見解書の概要

大川端・リバーシティ21開発事業

昭和60年11月

東京都

配置計画については、変更前の配置計画図を図2-2-3に示す。
変更後の配置計画図を図2-2-4に示す

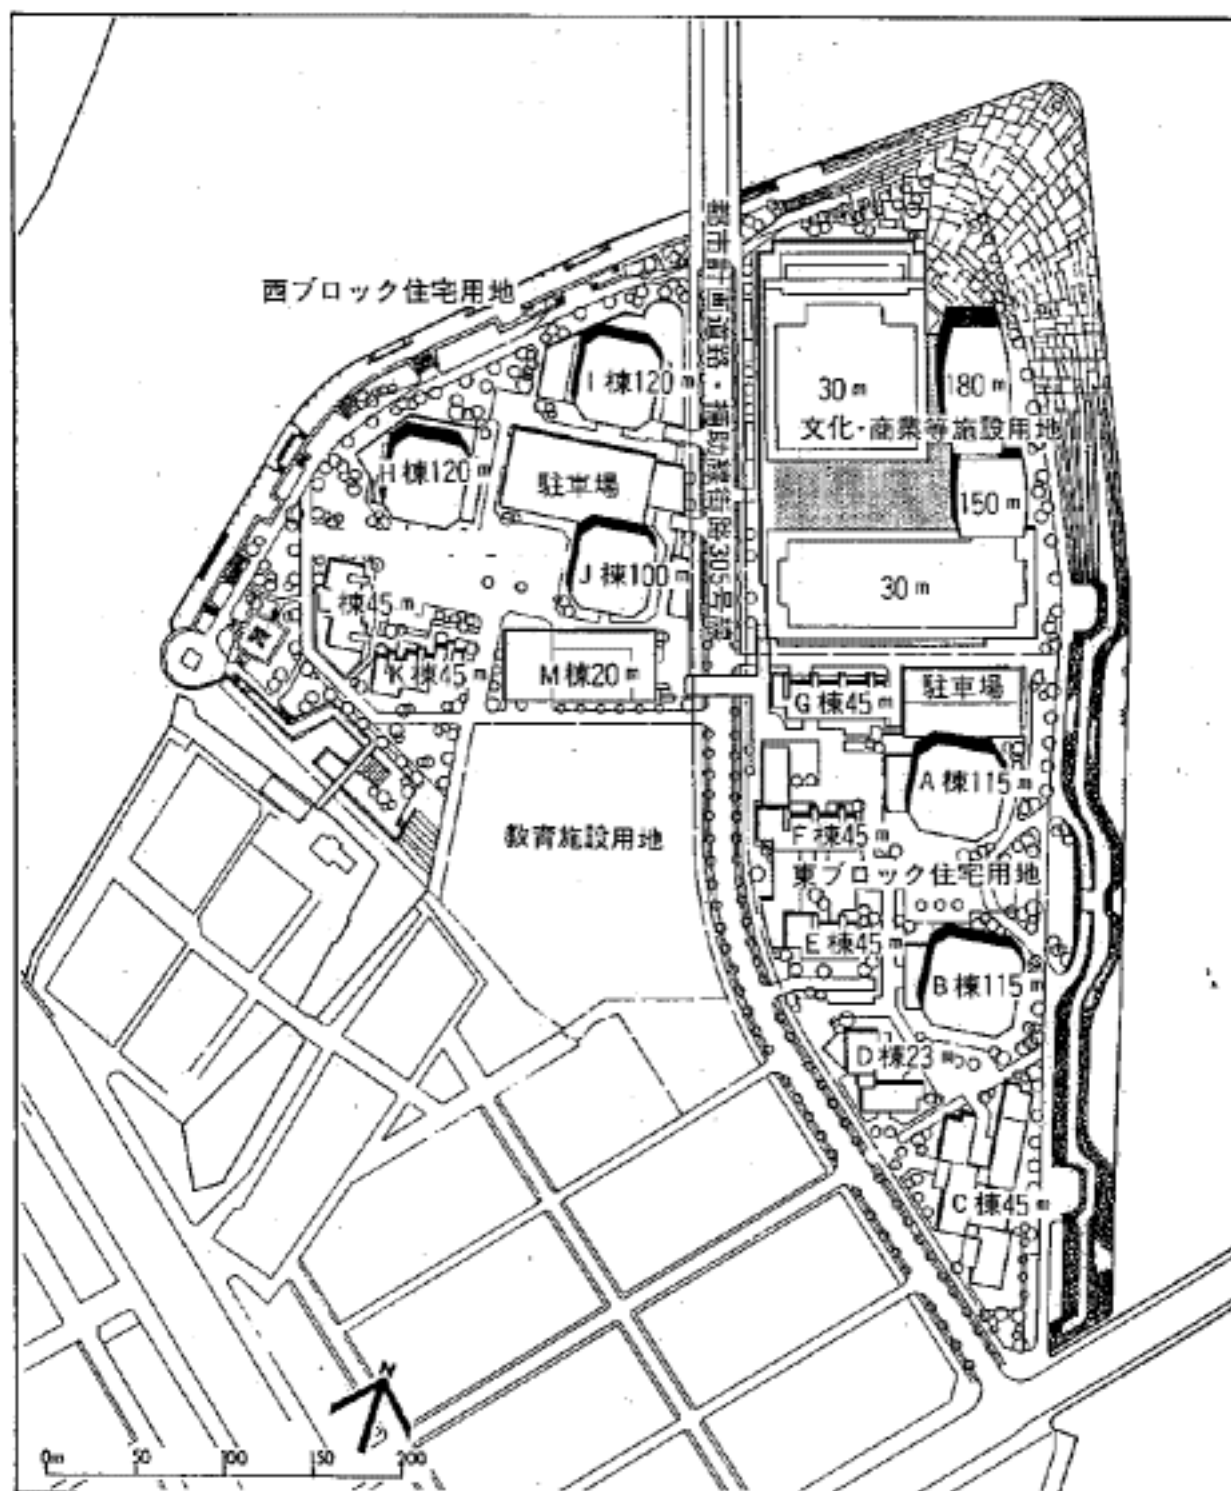
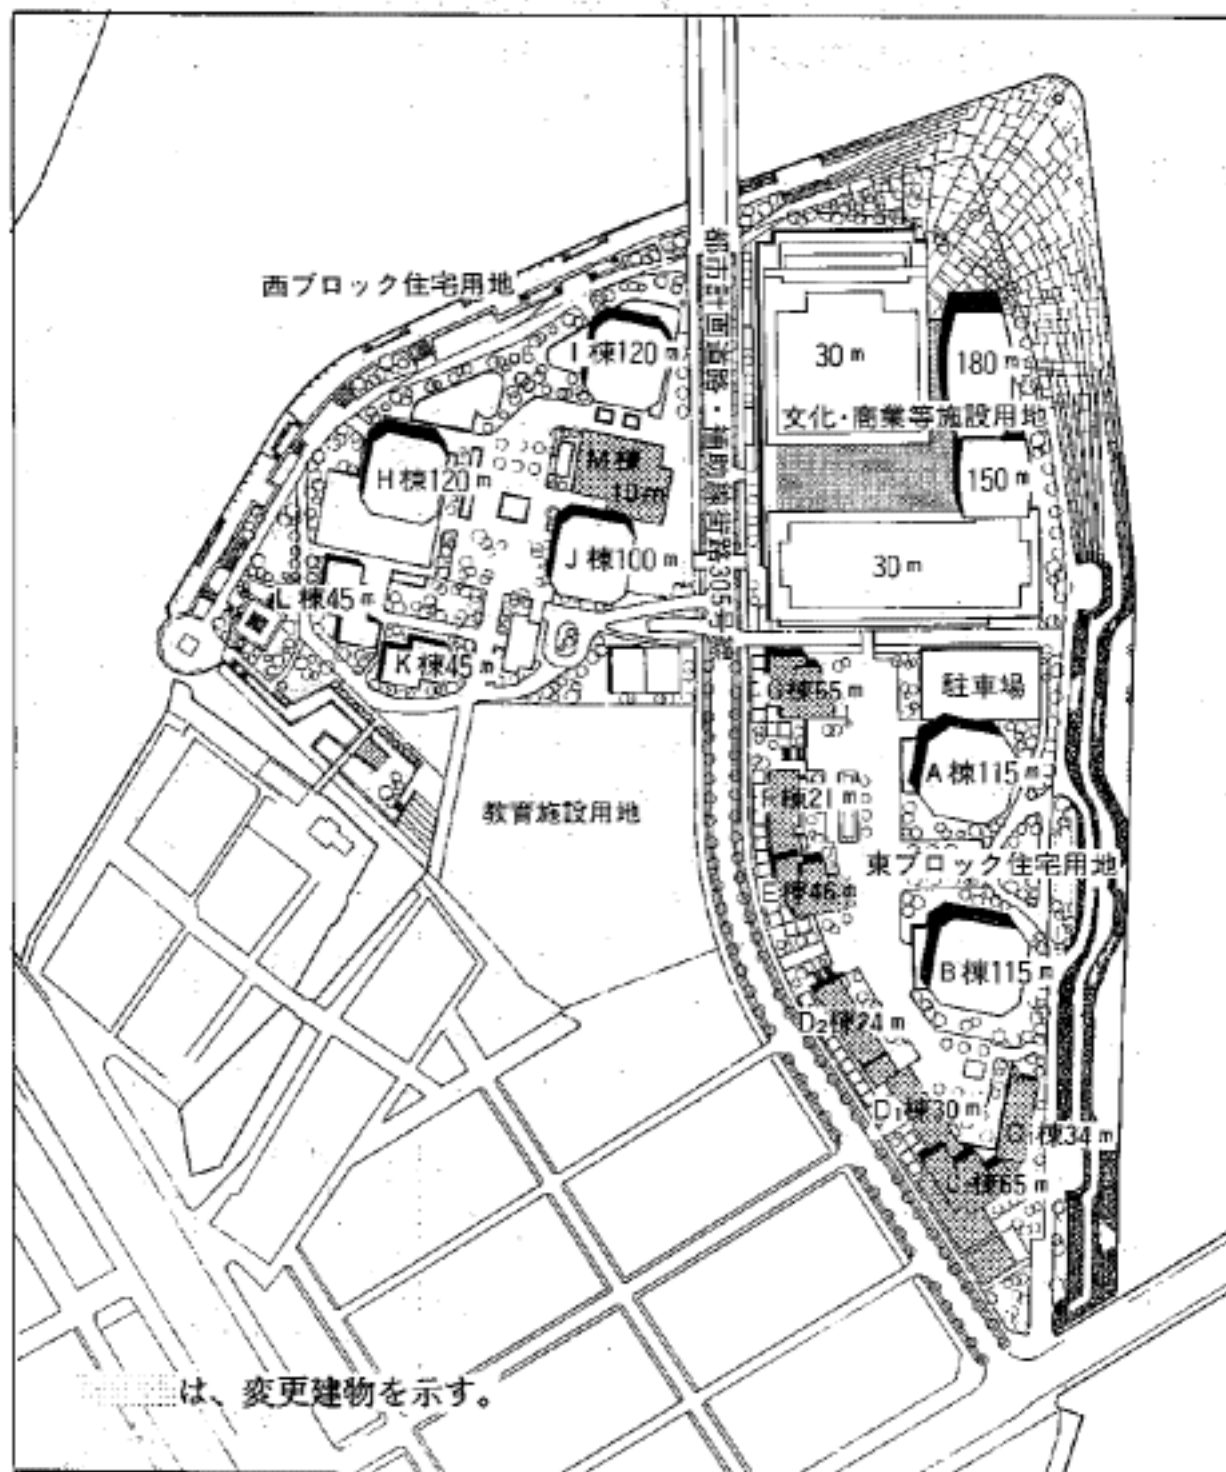
変更項目	変更内容
1 C、D、E、F、G棟の配置及び住棟形状を変更する。	補助第305号線沿いの住棟は、一部を塔状として道路と平行に配置する。また、住棟の位置を道路境界線から約10m敷地内側に移動し道路沿いにスペースを確保する。このことにより住棟のスカイラインに変化をつけ、日照状況の向上並びに有効なオープンスペースを確保するなど団地内の居住環境の向上を図る。

変更項目	変更内容
1 M棟の位置及び建物形状を変更する。	住民の利便性等を考慮し、M棟を西ブロックの中央に移動する。
2 J棟の位置を西方に約13m移動する。	J棟の位置を移動し、デッキレベルに計画していた駐車場を地下駐車場の一部に組み込むことにより、補助第305号線沿道の活力ある街なみ形成の一助とする。
3 駐車場の一部の配置を変更する。

図2-2-5 等時間日影図 (変更前)

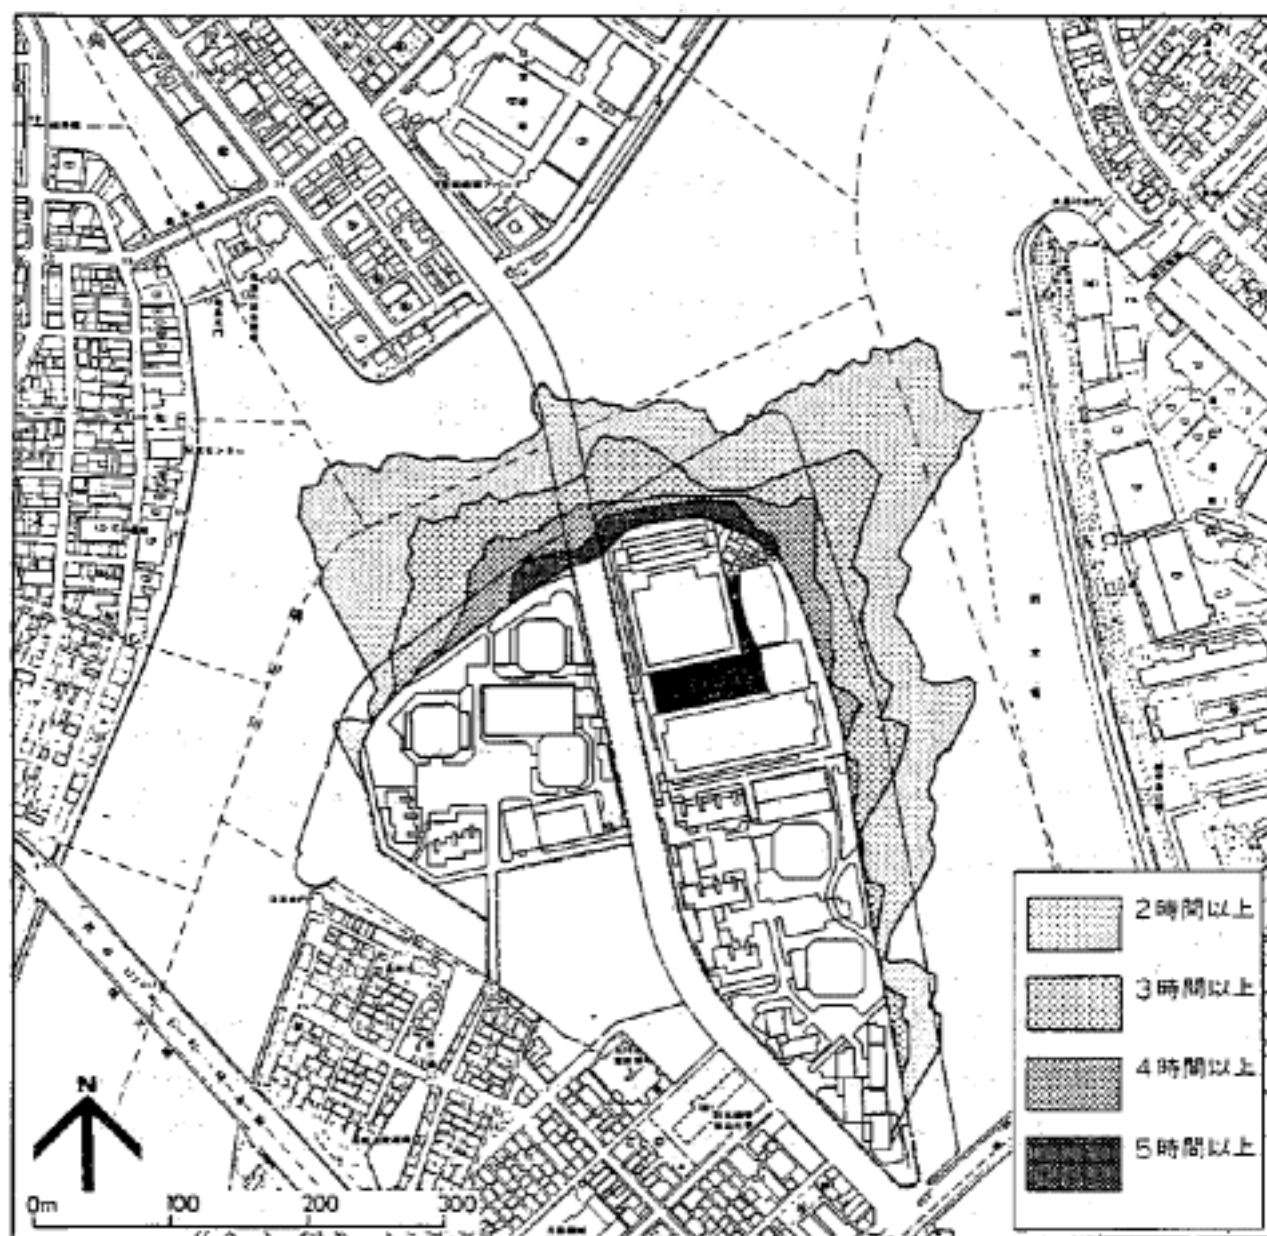
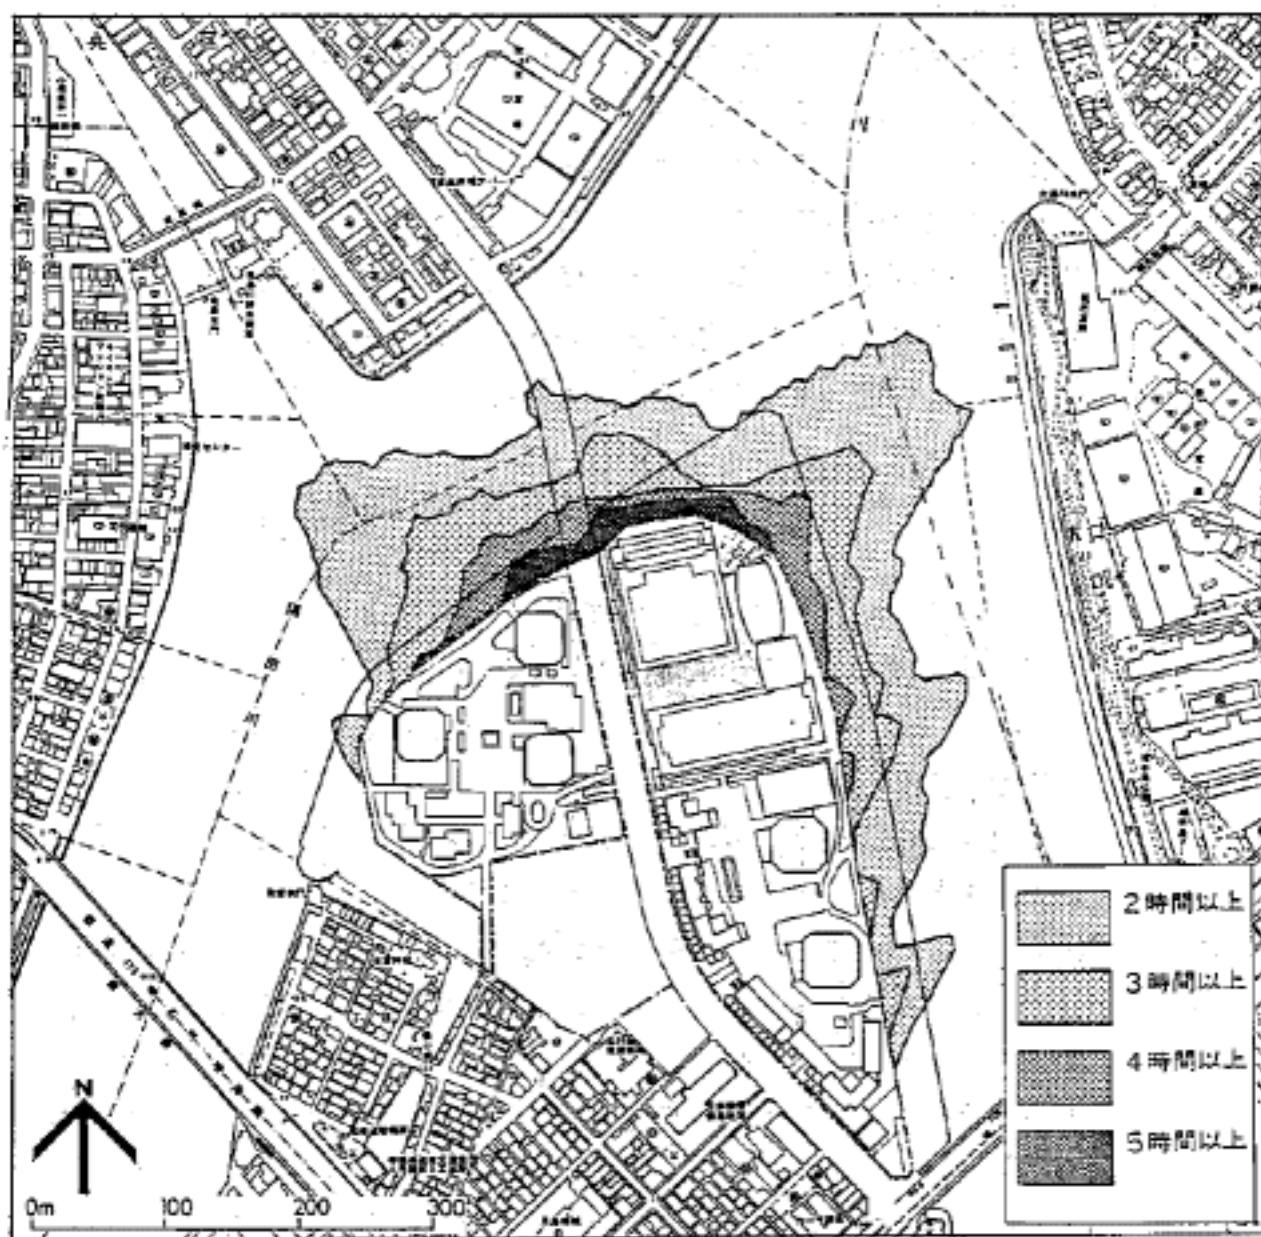
配置計画の変更前の等時間日影図を図2-2-5に、変更後の等時間日影図を図2-2-6に示す。図に示すように、配置計画変更前後の等時間日影は、いずれも既存市街地には2時間以上の日影をまったく生じない。従って、評価書案に示した予測・評価内容に変更はない。

図2-2-7 電波到来方向から見た投影図

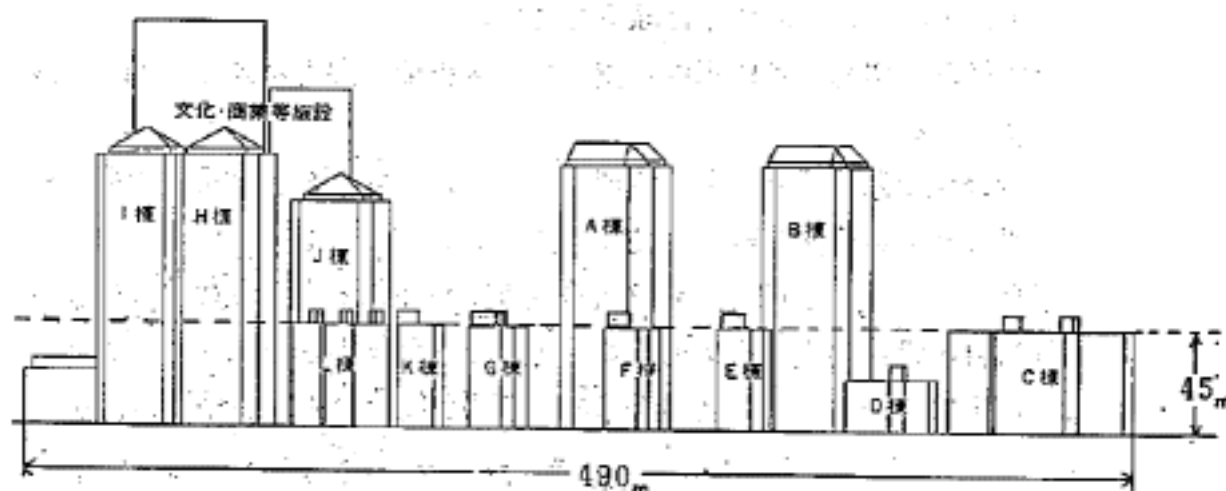
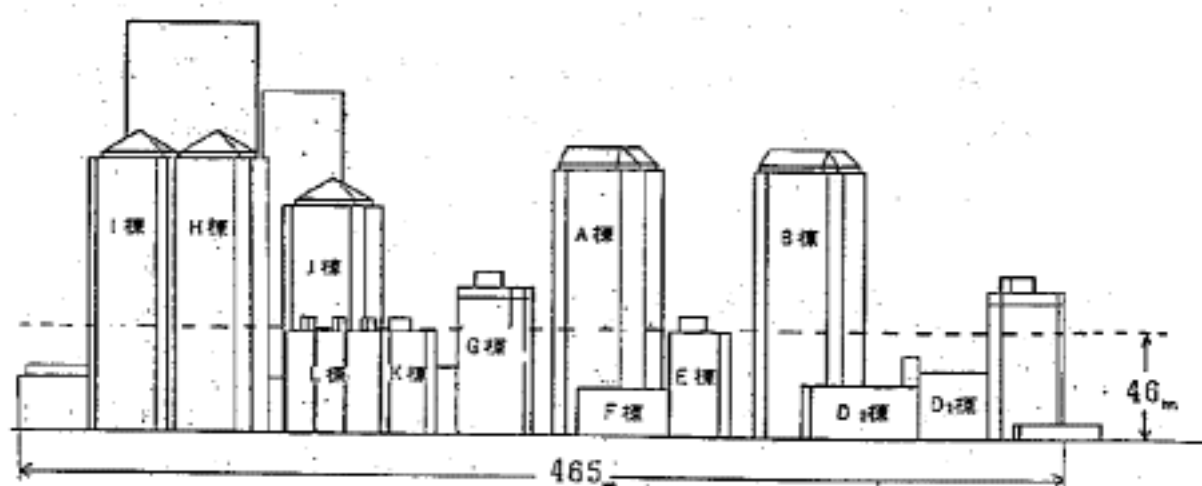
変更前後の電波到来方向から見た建物群の投影図を図2-2-7に示す。変化が見られるのはブロック3であるが、ブロック3を一つの建物として捉えたと、変更前は平均高さ45mで幅490m、変更後は平均高さが46mで幅465mとなっており、電波障害の発生の原因となる壁面の大きさはほとんど変化がない。また、変更後の投影図ではC棟とG棟が建物群の平均高さより突出しているが、この突出部分はブロック3全体を一つの建物と捉えた場合のペントハウス程度のものであり、この影響は予測の計算に含まれていると考えられる。さらに、3つのブロックを重ね合わせた状態での予測結果においては、この突出部分による影響は、ブロック1及びブロック2の高層建物による影響に包含される。

従ってブロック3の電波障害の予測領域には、ほとんど変化がない。

図2-2-9 隅田川の派川側からの予想図

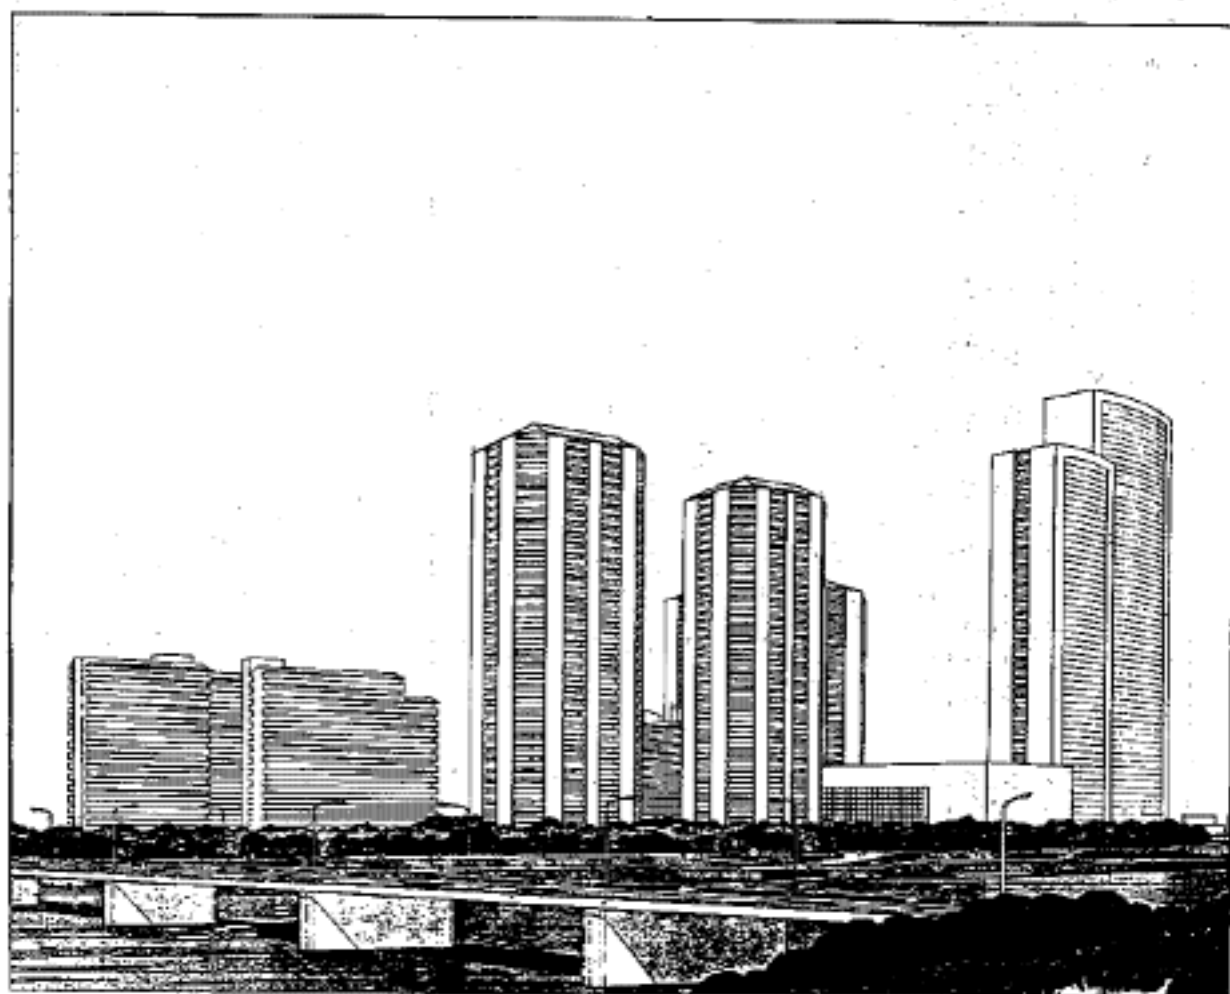
東ブロックの景観については、変更前と変更後の隅田川の派川側からの景観の予想図を図2-2-9に示す。図に示すようにC棟のスカイラインに変化をつけ、一部を塔状にしたことで、より良好な都市景

観になるものとする。
